RESOLUCION No. 2324

ARMENIA QUINDIO, 11 DE SEPTIEMBRE DE 2023 POR MEDIO DEL CUAL SE OTORGA UN PERMISO DE VERTIMIENTO DE AGUAS RESIDUALES DOMÉSTICAS PARA UNA VIVIENDA CONSTRUIDA Y SE NIEGA PARA LA VIVIENDA EN CONSTRUCCION EN EL PREDIO LOTE SANTA ANITA VEREDA QUIMBAYA MUNICIPIO DE QUIMBAYA SE ADOPTAN Y SE ADOPTAN OTRAS DISPOSICIONES

"CONCEPTO TÉCNICO PARA TRÁMITE DE PERMISO DE VERTIMIENTO CTPV- 234-2023

Imagen 2. Capacidad de uso de suelo en la ubicación del vertimiento
Fuente: Google Earth Pro

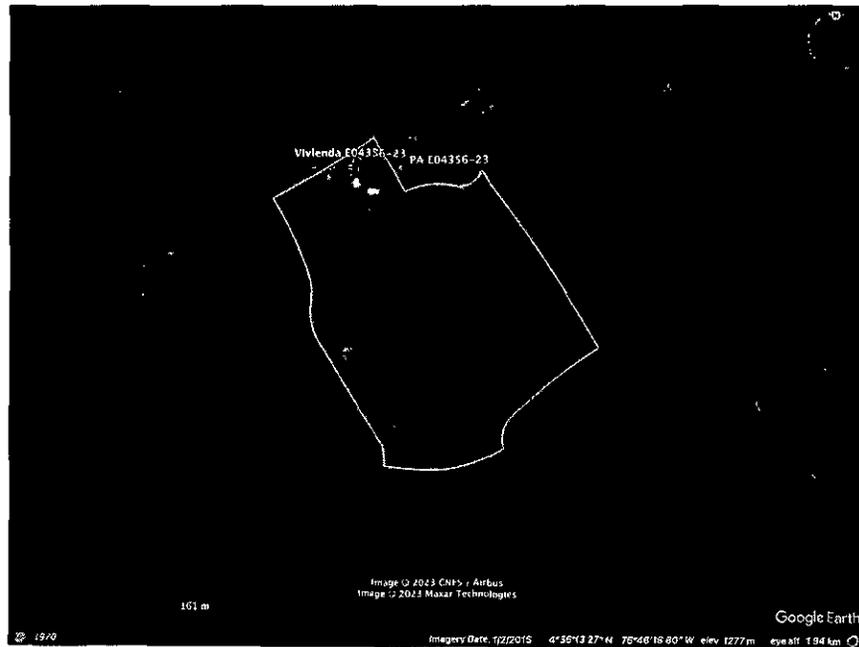
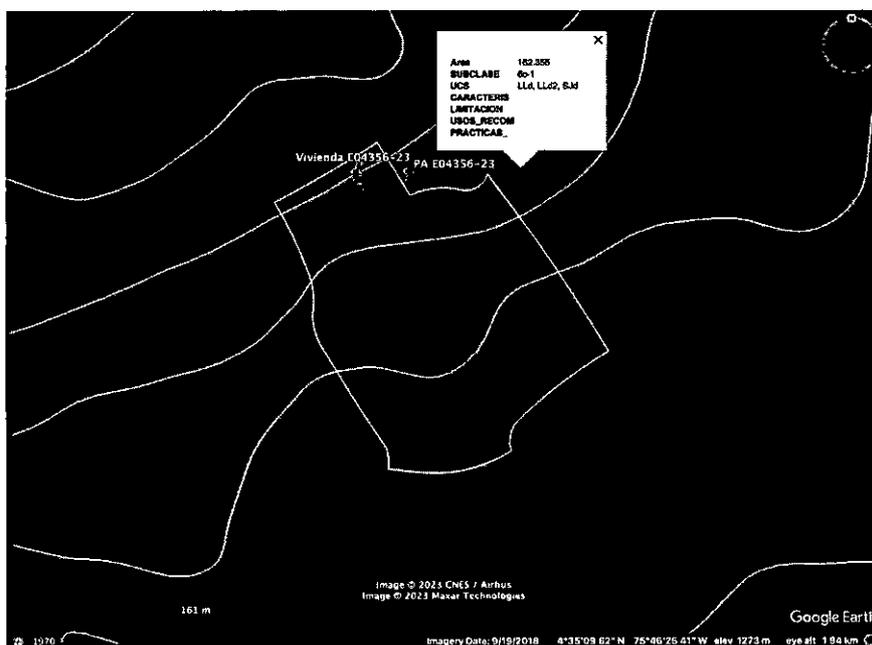
Según lo observado en Google Earth Pro, se evidencia que el punto de descarga se encuentra por fuera de polígonos de Suelos de Protección Rural y de Áreas y Ecosistemas Estratégicos. Además, se evidencia que dicho punto se encuentra ubicado sobre suelo con capacidad de uso agrológico 6c-1 (ver Imagen 2). No se observaron nacimientos ni drenajes superficiales en el área de influencia directa de la disposición final.
